工程指示 / 要求簡箋(E.I.)

工程指示編號：EI / 2953 / 21 修改版次：G
 工程編號：J851 工程名稱：青衣明翹匯
 工程項目：後裝百葉窗型材（第二批）- 回復廠問題
 收件人：生統 發件人：Yancy Chen 日期：27/02/2021

EL2953 G

名稱	63.5x63.5x3.18鋁通加工圖	制圖	吳祎瑜	2021.01.14	修改		
材料	T10000012	復核			日期		
顏色	UCT534193SC-3 3COAT-深灰	批准			圖號	J851-HBY-VFT2

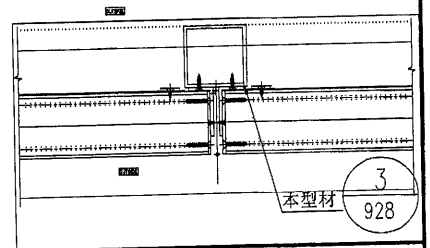
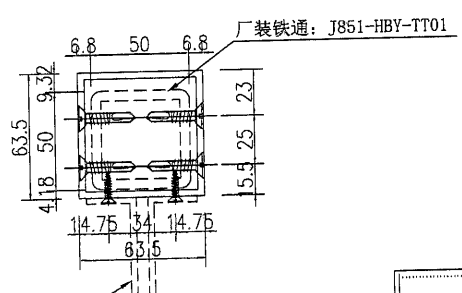
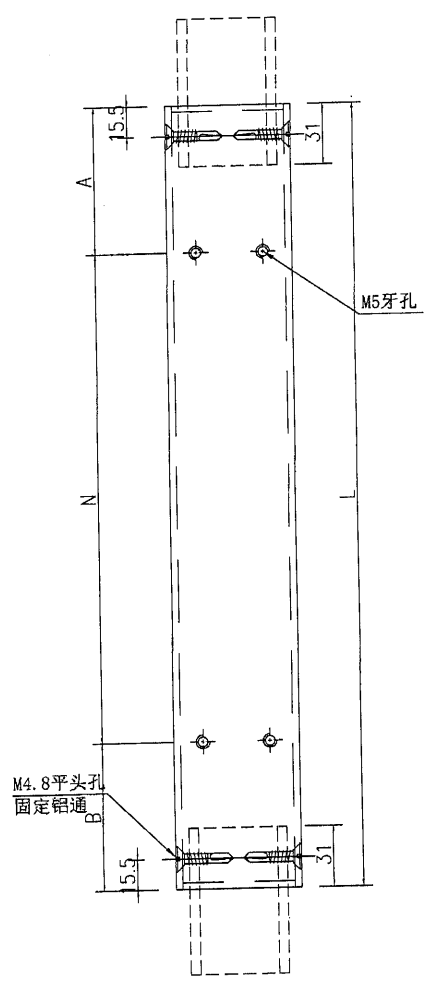
根據東莞廠生產部 2 月 27 日上午微信疑問，現確認 2 幅百葉生產 2 支鋁通，詳附頁。

J851-HBY-VFT22
數量: 2

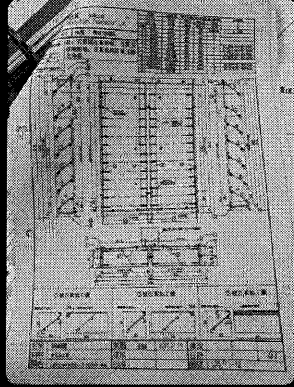
2幅百页生产1支铝通
